Přehledový list připomínek v lokalitě 130 / Na Vidouli

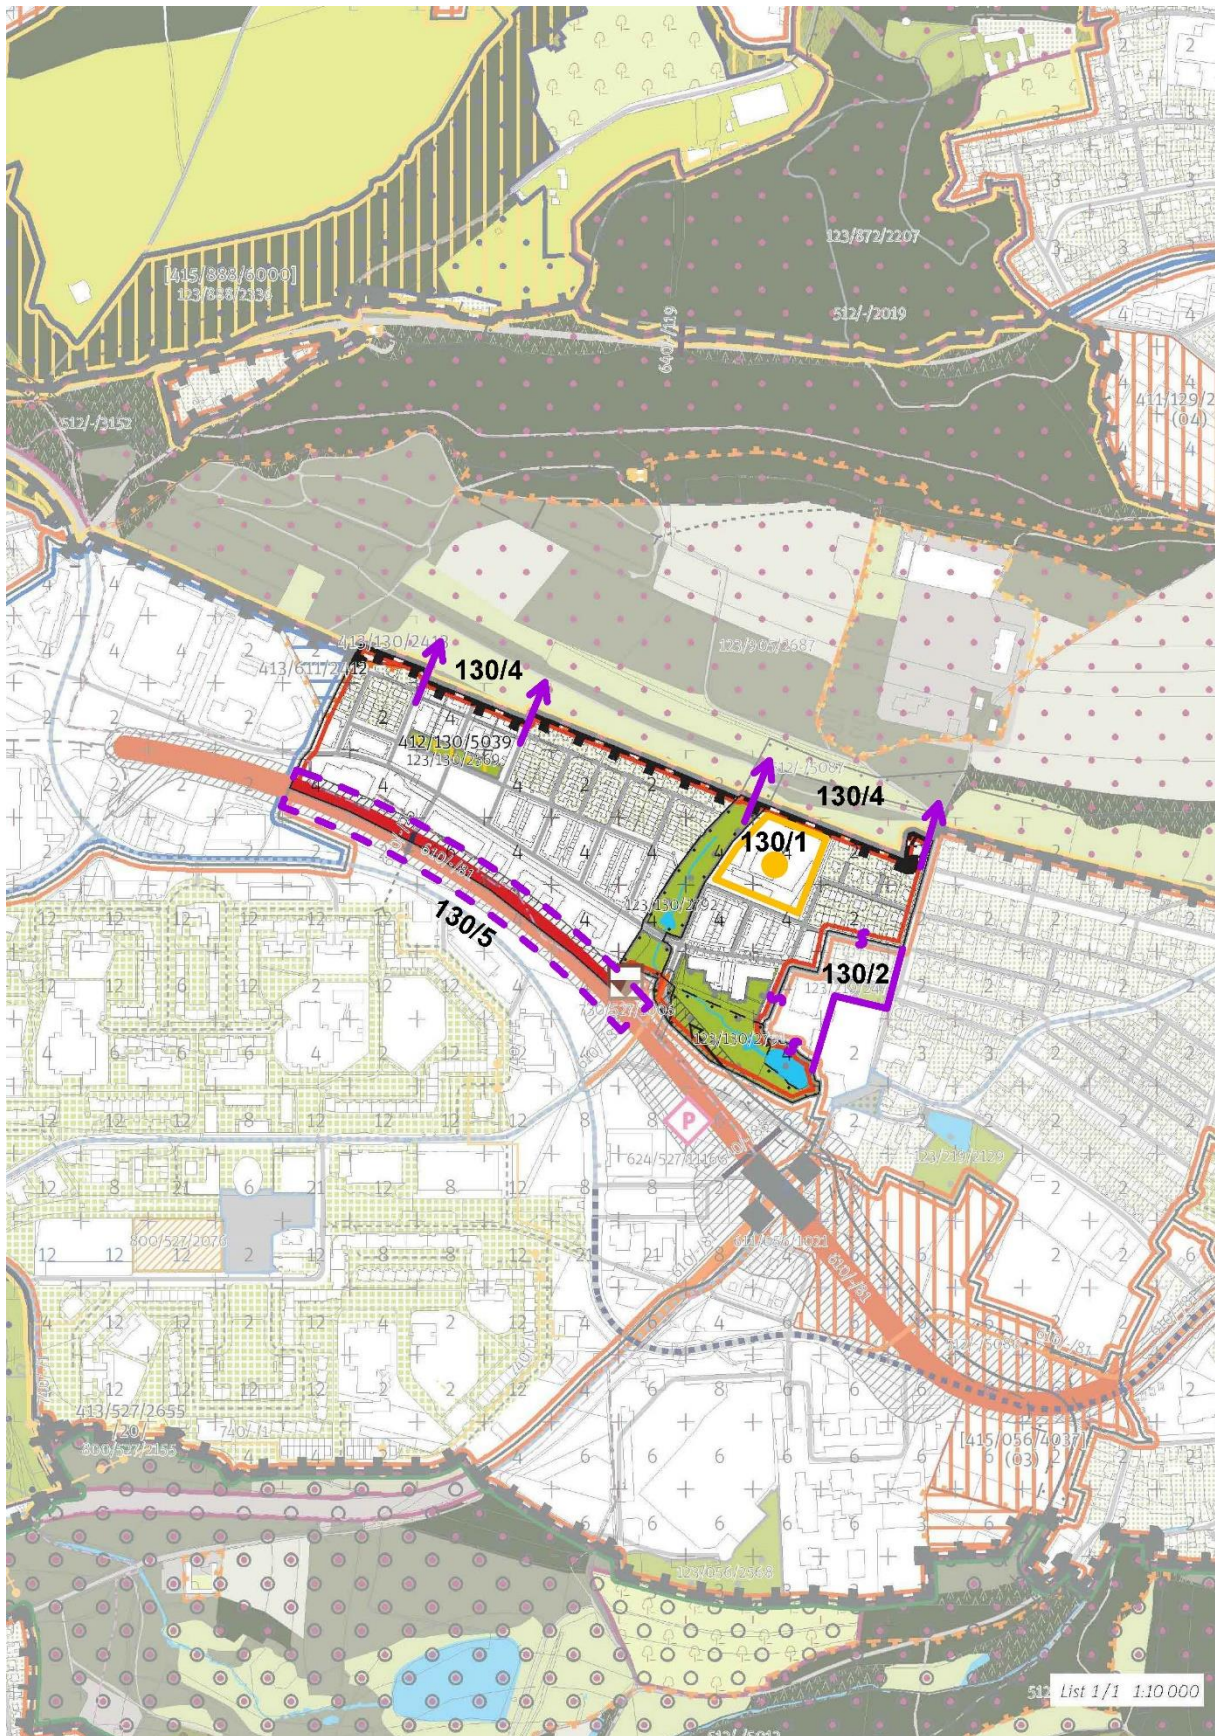
Chybí vyznačení areálu Německé školy. Tato připomínka je zásadní.

Odůvodnění: Označení stávající OV z koordinačního výkresu 03 je nutné propsat také do základního výkresu 02 a tedy i do KLZ.

Změna části východní hranice lokality: připojit areál bytových domů kolem Jinonického zámečku z lokality č. 219/Jinonice a přiřadit jej do lokality č. 130/Na Vidouli. Tato připomínka je zásadní.

Odůvodnění: Blok bytových objektů a v areálu Za Zámečkem má odlišný charakter od lokality vesnické struktury (05) Jinonic a mnohem víc odpovídá typu heterogenní struktury Na Vidouli.

Vypustit z výkresu 02 rastr Výškové regulace, ponechat jako informativní ukazatel ve Schéma 03. Tato připomínka je zásadní.

Odůvodnění: Výšková regulace pomocí čtverců 100 x 100 m je v území stabilizované lokality s jasnými objemy budov nadbytečná a nepřesná - zavádějící. Výšky hrubého rastru neodpovídají skutečné hladině. Pravidla pro dostavbu proluk či přestavbu stávajících objektů dostatečně jasně definují výšky existujících objektů a index využití lokality.

Chybí vyznačení prostupnosti do rekreačního území Vidoule. Tato připomínka je zásadní.

Odůvodnění: Lokalita přímo sousedí s nezastavitelnou přírodní lokalitou Vidoule a v rámci transformačního a rozvojového území není fixováno propojení z lokality do tohoto prostoru (připomínka je podána též v lokalitě č.905/Vidoule).

Zakreslit výhledové zakrytí RR v úseku MUK Bucharova - Schwarzenberská ulice. Tato připomínka je zásadní.

Odůvodnění: Zakrytí tubusu RR by zvýšilo kvalitu veřejného prostranství a přispělo k ochraně bydlení lokality č. 130/Na Vidouli. Projednávané ÚR RR v tomto úseku uvažuje pouze protihlukové stěny, ale v dalším stupni je projednávána varianta přestropeného ozeleněného tubusu s veřejným prostranstvím (připomínka podána též v lokalitě č. 527/Sídlíště Nové Butovice).
